ALERT SERVICE BULLETIN

Austausch der Schwimmer bei ROTAX® Motor Type 912 und 914 (Serie)

ATA System: 73-00-00 Kraftstoffsystem

VORGESCHRIEBEN

1 Markierungen

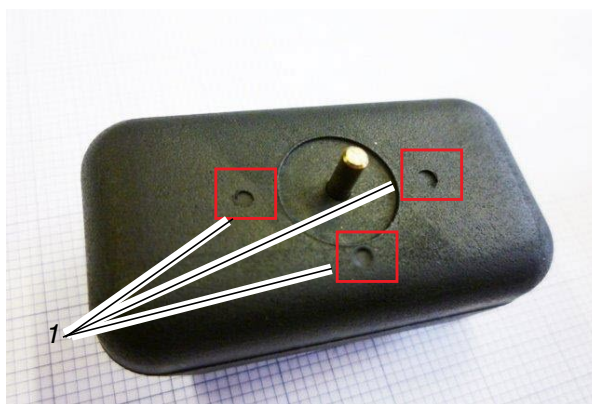
HINWEIS: Schwimmer mit 3 Markierungen sind auf die in Kapitel 1.3) angesprochenen Merkmale geprüft und müssen NICHT getauscht werden.

HINWEIS: Diese Markierungen haben keinen Einfluss auf die Funktion der Schwimmer.

Bild 1

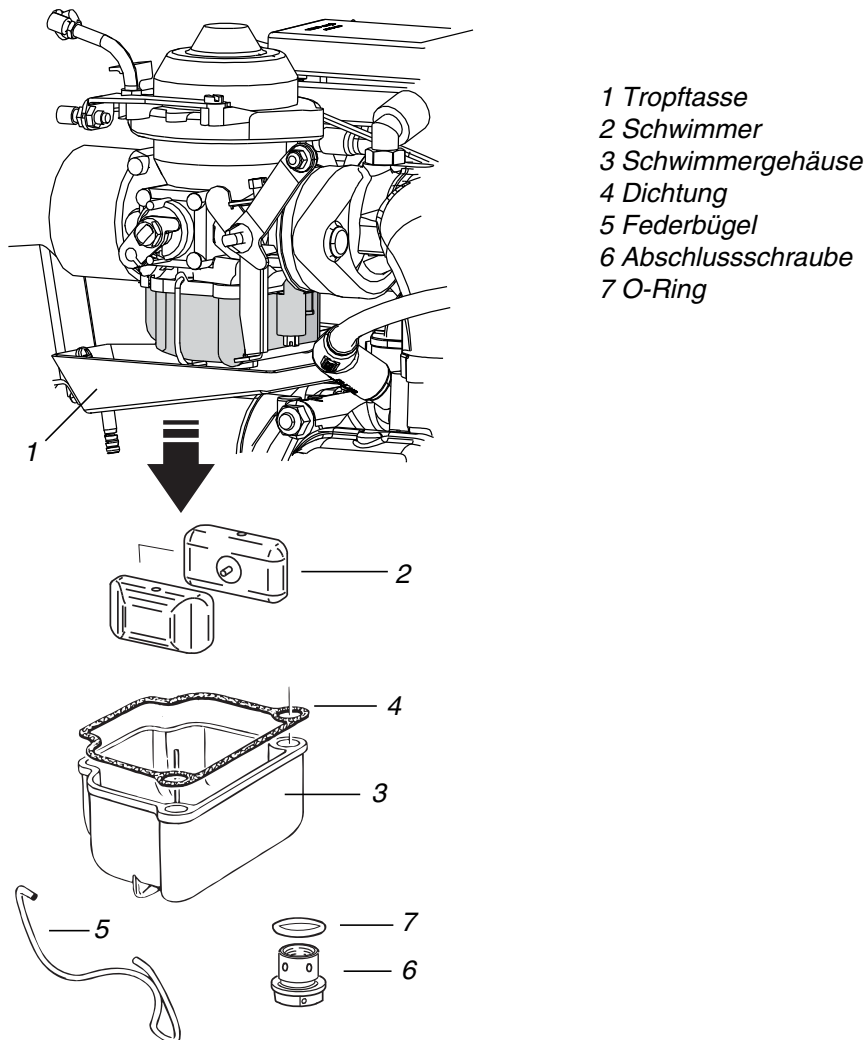
3.2) Demontage der Schwimmerkammer

Schritt	Vorgehen
1	Tropftasse (1), wenn montiert, abnehmen.
2	Sichtkontrolle des Vergasers und dessen Betätigungen.
3	Federbügel (5) öffnen bzw. bei ROTAX 914 Serie die Drahtsicherung entfernen und anschließend die Abschlusschraube (6) samt O-Ring (7) abschrauben.
4	Schwimmergehäuse (3) samt Dichtung (4) und die beiden Schwimmer (2) abnehmen.

3.4) Montage der Schwimmerkammer

Schritt	Vorgehen
1	Dichtung (4) der Schwimmergehäuse und bei ROTAX 914 Serie den O-Ring (7) erneuern.
2	Schwimmergehäuse (3) samt Dichtung (4) und die beiden Schwimmer (2) montieren.
3	Federbügel (5) schließen bzw. bei ROTAX 914 Serie Abschlusschraube (6) samt O-Ring (7) montieren. Anzugsdrehmoment der Abschlusschraube 5.5 Nm. Drahtsicherung montieren.
4	Tropftasse (1) bzw. Anbauteile gemäß Anweisung des Luftfahrzeugherstellers montieren.
